**A la Direcció General de Transportes y Logística.
Conselleria de Medio Ambiente, Infraestructuras y Territorio.**

Alegaciones de la *Associació Valenciana pel Transport Públic* al Estudio Informativo “Ampliación de las líneas tranviarias de Metrovalencia: Línea 12”

Figura 2. Captura del plano de la red de primaria de transporte planificada en la revisión del PGOU de València respecto a la zona por donde se plantea la línea 12.

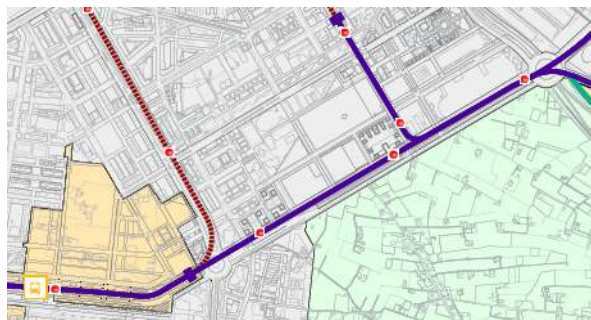
En el estudio de alternativas no se ha analizado ninguna que se desarrolle a lo largo de la avenida del actor Antonio Ferrandis, como plantea el PGOU de Valencia y el estudio informativo del tranvía orbital aprobado, para poder comparar dicho trazado con las otras alternativas y la solución final propuesta.

A pesar de que en el estudio informativo se detalla que previamente se redactó el Estudio de Soluciones para la Ampliación de Líneas Tranviarias de Metrovalencia, ninguna de estas alternativas estudiadas se desarrollaba a lo largo de la avenida del actor Antonio Ferrandis. Resulta sorprendente cuando se trata de un trazado que fue considerado el más óptimo y aprobado en un estudio informativo previo en el año 2007 (*Estudio T6 de la red de Metrovalencia - Tranvía Orbital de Valencia. Tramo: Intercambiador Nueve de octubre - Parada Ciudad de las Artes y las Ciencias*), así como es considerado por el Ayuntamiento de Valencia en la revisión del PGOU de 2010 y 2014.

Por ello, creemos que el estudio informativo de la línea 12 queda cojo sin realizar un estudio de dicho trazado y una comparativa con la solución interior propuesta. Se solicita que sea ampliado incluyendo el análisis de una alternativa que discurra íntegramente por la ronda sur desde el cruce entre la avenida del actor Antonio Ferrandis y Amado Granell hasta la parada propuesta en el entorno del hospital La Fe.

Como solución, se solicita volver a someter a información pública el estudio informativo para permitir la valoración entre la solución propuesta actualmente frente la solución de trazado por la avenida del actor Antonio Ferrandis, cuya viabilidad es indiscutible al haber sido una posible solución aprobada previamente en un estudio informativo anterior.

Figura 3. Desvío propuesto en la glorieta del cruce entre la avenida Amado Granell y la avenida Hermanos Maristas.

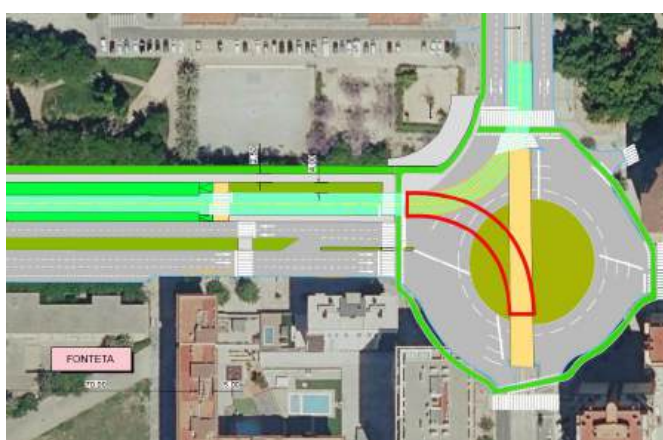
Para la solución de trazado contemplado no se ha previsto incluir un desvío que conecte las vías de la línea 12 de la avenida Hermanos Maristas con las vías de línea 10 hacia el sur de la avenida Amado Granell, en el punto de cruce entre ambas avenidas. Se solicita que, si esta solución es la seleccionada para elaborar el proyecto constructivo, se incluya en él este desvío que permitiría circulaciones directas entre las paradas Fonteta y Quatre Carreres sin inversión de marcha en la estación de Amado Granell-Montolivet.

Este pequeño añadido posibilitaría al operador ferroviario explotar la nueva infraestructura pudiendo establecer servicios La Fe - Natzaret o La Fe - Neptú (en el caso de que se llevase a cabo la obra de la línea 11), o facilitar que pudiera utilizarse el nuevo tramo tranviario en el futuro como parte del tranvía orbital cuya consideración se solicita en la alegación 1.

Además, de cara a la explotación ordinaria de la línea, este desvío también permitiría el traslado de unidades tranviarias en el inicio y finalización del servicio diario desde el depósito ubicado en Natzaret (o en Tarongers en caso de ejecutarse la línea 11 propiciando la conexión con el resto de la red de tranvías de FGV) a la cabecera en la parada de La Fe, de forma directa sin necesidad de inversiones de marcha en el interior del túnel común con la línea 10.

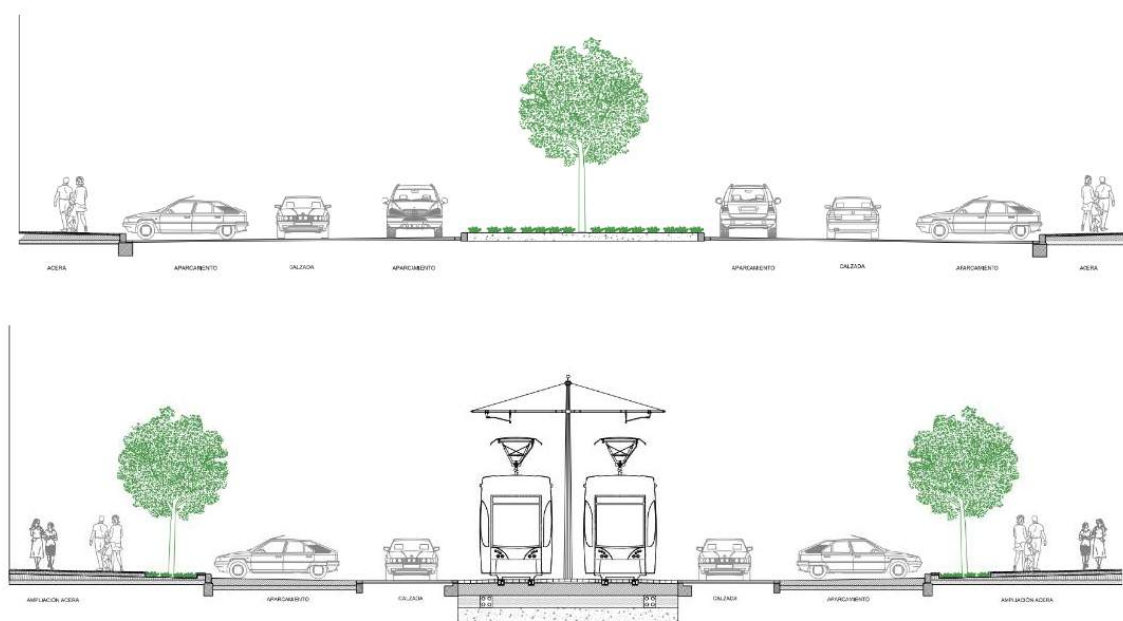
Siguiendo el lastimoso criterio expuesto en la anterior alegación, la solución escogida para el tramo 2 a lo largo de la calle Isla Cabrera supone la supresión del bulevar central de la misma en la que existen hoy en día multitud de ejemplares de arbolado adulto de gran porte y valor para el entorno. La implantación de la plataforma tranviaria sobre él supondrá su tala y pérdida. Sin embargo, la misma solución prima conservar dos bandas de estacionamiento en batería, una a cada lado.

Se solicita optar por una solución más respetuosa y con un mayor encaje en la Valencia Capital Verde Europea y no suprimir el bulevar central existente, manteniendo el arbolado. Para ello, se propone que la plataforma tranviaria se ubique junto a la acera ampliada, a ambos lados de la calle, mediante alguna separación (setos, por ejemplo) que garantice la seguridad. Los vehículos motorizados circularían en ambos sentidos junto al bulevar central y se suprimirían las bandas de estacionamiento, transformando sosteniblemente la call.
